**AVIS RELATIF À LA PROTECTION
CONTRE LES EVENTUELS EFFETS NOCIFS ET NUISANCES
PROVOQUÉS PAR LES RAYONNEMENTS NON IONISANTS
GÉNÉRÉS PAR DES ANTENNES ÉMETTRICES STATIONNAIRES**

Commune : ORP-JAUCHE - Exploitant : ORANGE

Référence exploitant : 144W1_1/ 32144W1_1/ 42144W1_1/ 52144W1_1

Rapport n° 761 / 2025

Figure 1 : Vue en plan des lieux de séjour et des points de contrôle

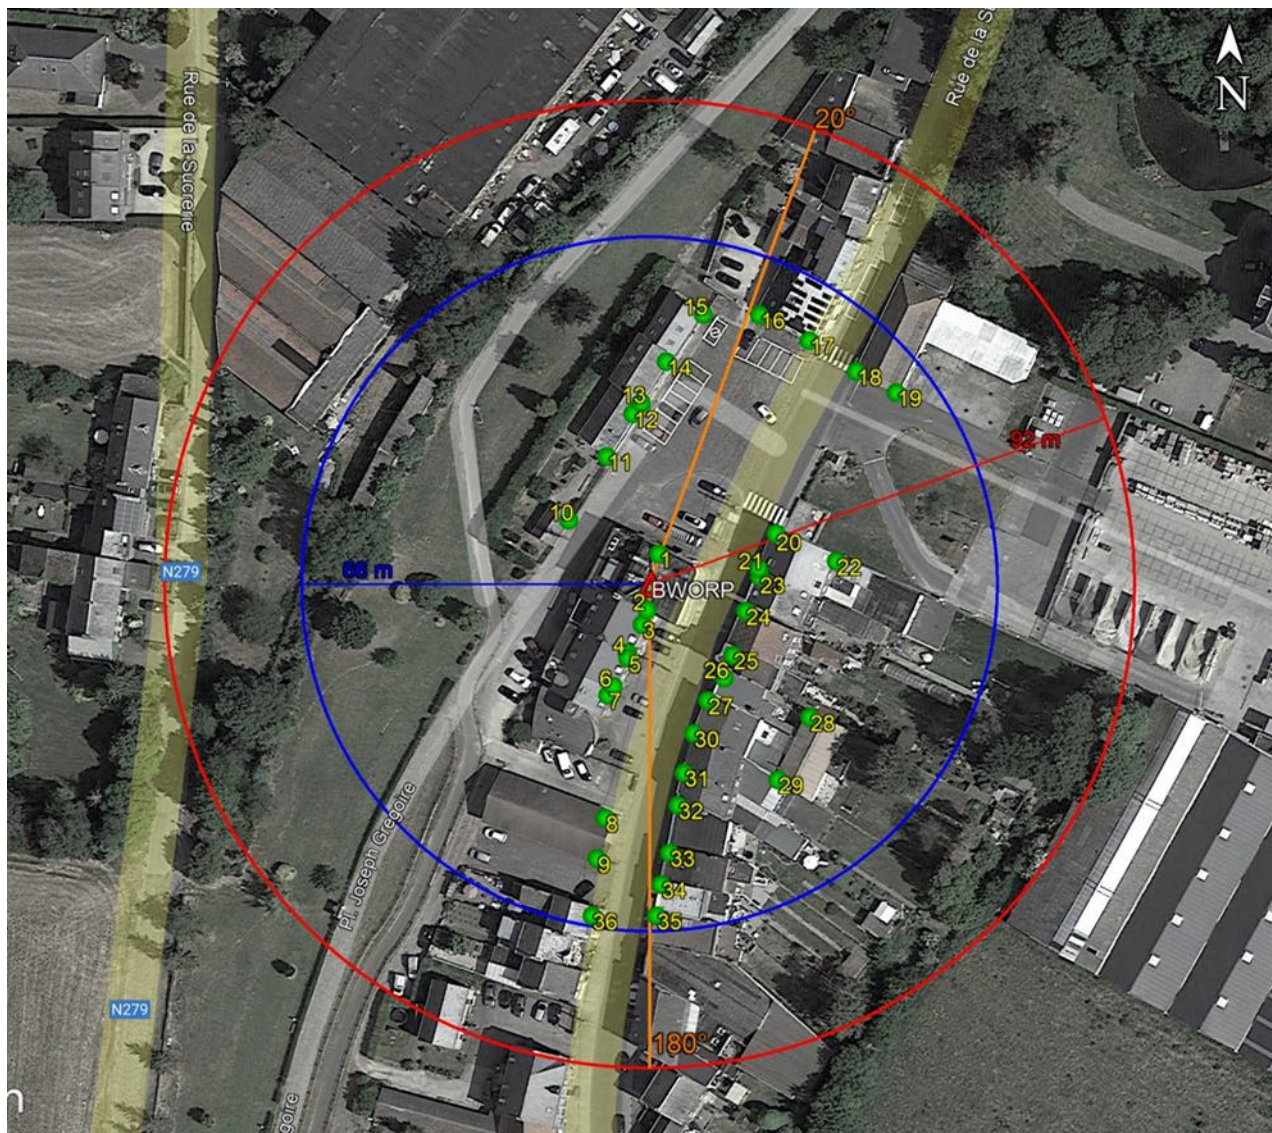
Les fréquences d'émission, la puissance rayonnée par chacune des antennes et leur gain permettent de déterminer le rayon de la zone à analyser. Tout dépassement de la limite par installation est exclu en dehors de cette zone. Le tableau 2 reprend les 35 LS² pour lesquels l'indice d'exposition est le plus élevé. Les différentes colonnes indiquent :

- le numéro du point de contrôle repris sur un des plans de la figure 1;
- le numéro du LS dans lequel se trouve le point de contrôle de la 1^{ère} colonne ;
- l'atténuation d'obstacle prise en compte pour le calcul de l'indice d'exposition dans le LS ;
- le résultat du calcul de l'indice d'exposition.

En ce qui concerne les antennes de l'installation mentionnées dans le tableau 1, la distance maximale à laquelle la limite pourrait être atteinte, à l'extérieur, est égale à 88,0 m. S'il n'y a pas de LS à une distance inférieure, les antennes respectent forcément la limite d'immission.

Dans le cas des LS situés à l'intérieur des bâtiments, une atténuation d'obstacle est prise en compte et il en résulte que la distance maximale à laquelle la limite pourrait être atteinte se réduit à 62,4 m.

Figure 2 : Vue en plan des installations d'antennes dans un rayon de 300 mètres autour de l'installation faisant l'objet de la demande d'avis

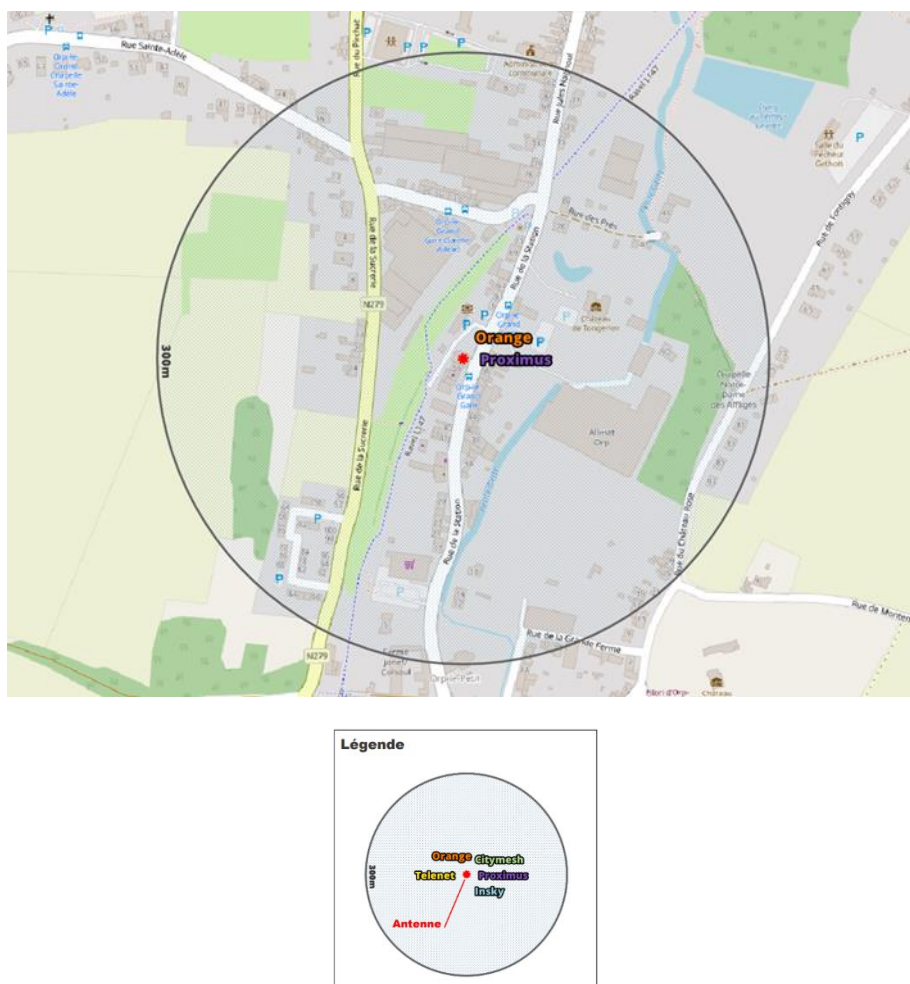
Le plan en projection verticale de la figure 2 indique la localisation des installations d'antennes émettrices stationnaires visées par le décret et situées dans un rayon de 300 mètres autour de l'installation référencée dans le paragraphe 2 et localisée au centre du cercle. Les données de localisation de ces antennes et les avis correspondant sont accessibles via le cadastre en ligne des antennes émettrices stationnaires⁸. Les installations prises en compte dans l'évaluation du respect de la limite cumulative sont les installations d'antennes émettrices déclarées en service par l'exploitant à la date du présent avis, à l'exception de l'installation référencée dans le paragraphe 2 et éventuellement d'autres installations ayant fait l'objet d'une demande d'avis à la même date et qui sont situées à l'intérieur de la zone de 300 mètres de rayon.

- a) il y a au plus 4 installations d'antennes émettrices stationnaires présentes dans la zone d'évaluation de 300 mètres de rayon représentée dans la figure 2, y inclus l'installation référencée dans le paragraphe 2 : la limite cumulative définie à l'article 4, §2 du décret est nécessairement respectée dans les lieux de séjour à l'intérieur de la zone d'évaluation de 300 mètres de rayon ;

- b) il y a exactement 5 installations d'antennes émettrices stationnaires présentes dans la zone d'évaluation de 300 mètres de rayon représentée dans la figure 2, y inclus l'installation référencée dans le paragraphe 2 et il existe, pour 3 ou 4 de ces installations, un avis attestant le respect de la limite abrogée de 3 V/m : la limite cumulative définie à l'article 4, §2 du décret est nécessairement respectée dans les lieux de séjour à l'intérieur de la zone d'évaluation de 300 mètres de rayon ;

- c) dans tous les autres cas, il a été vérifié que la limite cumulative définie à l'article 4, §2 du décret n'est pas dépassée dans les lieux de séjour sur base du nombre d'installations localisées dans la zone d'évaluation de 300 mètres de rayon représentée dans la figure 2, de leur localisation ainsi que des données inscrites dans la figure 1 et au paragraphe 4 du présent avis et dans les avis attestant le respect de la limite par installation ou de la limite abrogée de 3 V/m relatifs aux autres installations reprises dans la figure 2.

Compte tenu des considérations ci-dessus, il apparaît que l'intensité du rayonnement électromagnétique généré, dans les lieux de séjour situés dans un rayon de 300 mètres autour de l'installation référencée dans le paragraphe 2, par l'ensemble des antennes émettrices stationnaires de l'ensemble des exploitants du même site d'antennes émettrices stationnaires respecte la limite fixée à l'article 4, § 2 du décret.
